Mission régionale d'autorité environnementale
Grand Est

**Avis délibéré sur le projet (2^{ème} arrêt) de Plan local d'urbanisme
intercommunal (PLUi) de la communauté de communes
de la Vallée de Kaysersberg (68)**

n°MRAe 2023AGE59

Figure 1 : 1^{er} arrêt

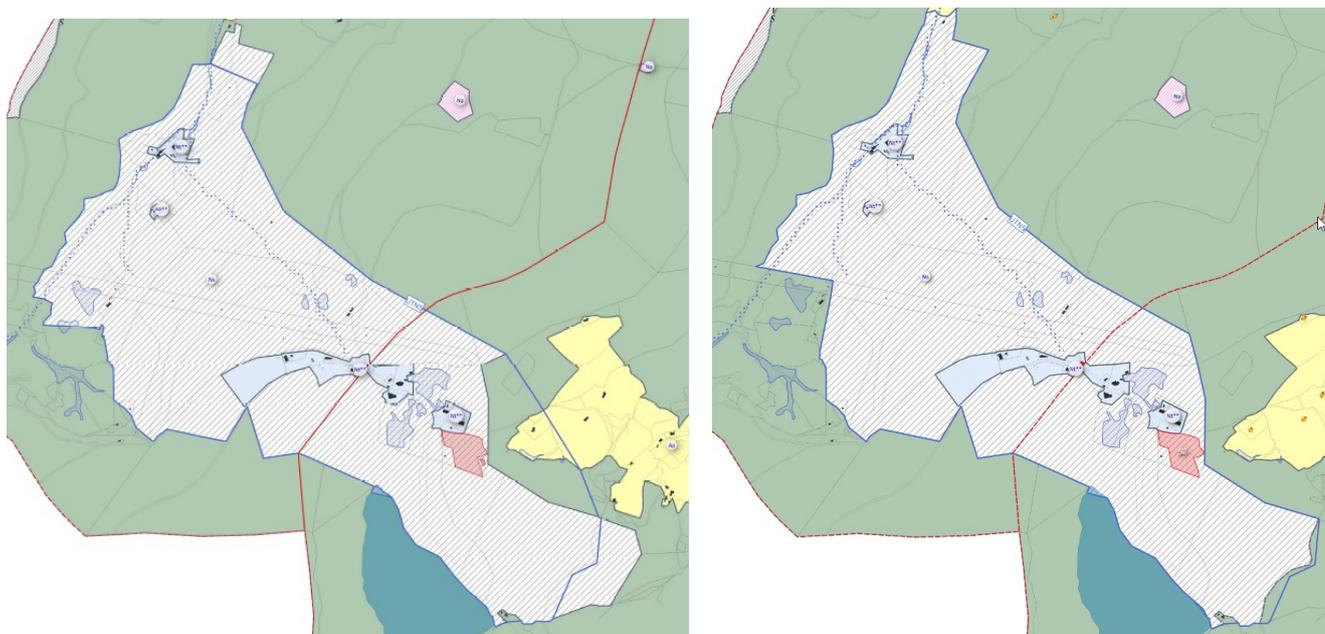
Concernant le projet de développement de la station du Lac Blanc, les zones naturelles et agricoles en frange sud, est et nord ont été exclues du périmètre STECAL qui a également été ajusté à celui du périmètre de l'UTN5 dont l'Orientation d'aménagement et de programmation précise la localisation des différents aménagements envisagés. L'Ae regrette que le PLUi maintienne un vaste espace Ns dont le périmètre a été calé sur celui de l'UTN5 et dont le règlement a été modifié pour assouplir les conditions de constructibilité.

L'évaluation environnementale, qui a été complétée sur ce secteur, indique que « *le zonage s'est cantonné au strict nécessaire identifié. Il faut bien distinguer le site de la Station Ns aux secteurs où une constructibilité est encadrée. En effet, seuls les sous secteurs Nt** déclenchent une part de constructibilité à la fois exceptionnelle et limitée* ». L'Ae conteste cette analyse étant donné que la surface de plancher admise est passée de 1500 m² à 3000 m² pour l'ensemble de l'UTN5 qui couvre un vaste périmètre de 278 ha.

- **mieux justifier le projet dans son ensemble, avec le dimensionnement des besoins correspondants (adéquation entre l'offre et la demande) ;**
- **évaluer précisément l'impact environnemental des activités prévues et de la fréquentation générée ;**
- **limiter l'aménagement de la station touristique du Lac Blanc à l'existant (STECAL Nt**) et reclasser le STECAL Ns en zone N inconstructible.**
